Réforme du DPE : douze organisations environnementales et sociales sonnent l'alarme

Contributions à la concertation portant sur les scénarios de définition de la future échelle des classes DPE de l'Association négaWatt, Dorémi, Enertech, la Fondation Abbé Pierre, la Fondation Nicolas Hulot pour la Nature et l'Homme, la Fondation des transitions, France Nature Environnement, Greenpeace, l'Institut négaWatt, le Réseau Action Climat, le Réseau pour la Transition Energétique CLER et Terranergie

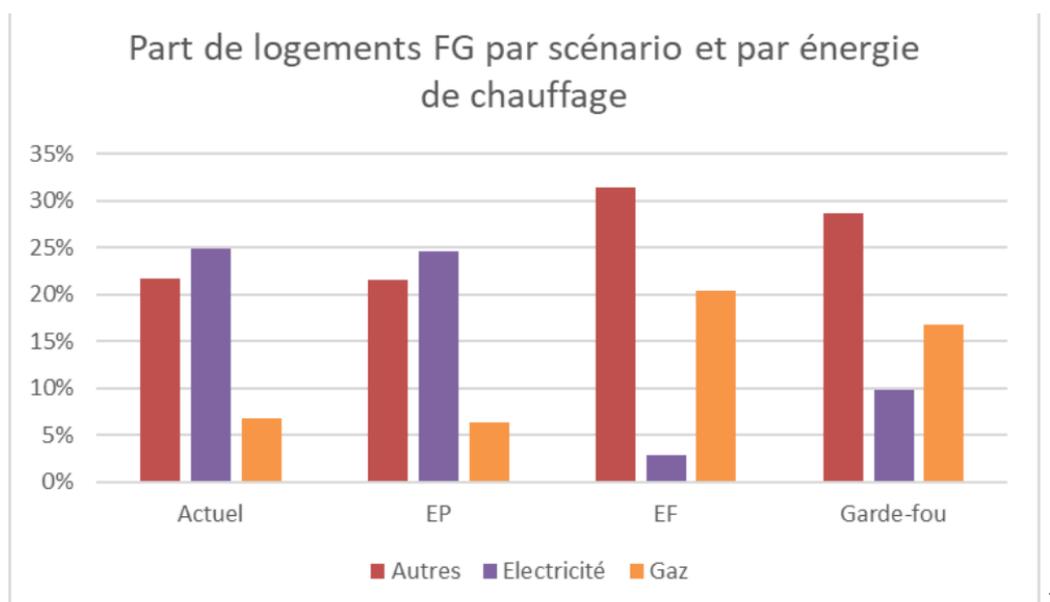
Le graphique présenté ci-dessous par l'administration en est une bonne illustration : on constate dans le scénario 2 (en énergie finale) que la quasi-totalité des logements chauffés à l'électricité sortent des classes F et G, et que dans les scénarios 3, 4 et 5 (garde-fous), le nombre de logement chauffés à l'électricité en classe F&G est divisé par plus de deux. **Force est de constater que dans ces scénarios, la réforme conduit à faire sortir des classes F&G plus de la moitié des logements chauffés à l'électricité actuellement considérés comme passoires énergétiques.** La loi énergie climat de 2019 mettant en place une obligation de rénovation des passoires à l'horizon 2028, nous comprenons que ces logements ne seront pas concernés par cette obligation. Pourtant, les logements énergivores chauffés par convecteurs électriques sont générateurs pour les ménages de factures deux à trois fois plus élevées qu'avec la grande majorité des autres combustibles, à besoins équivalents.
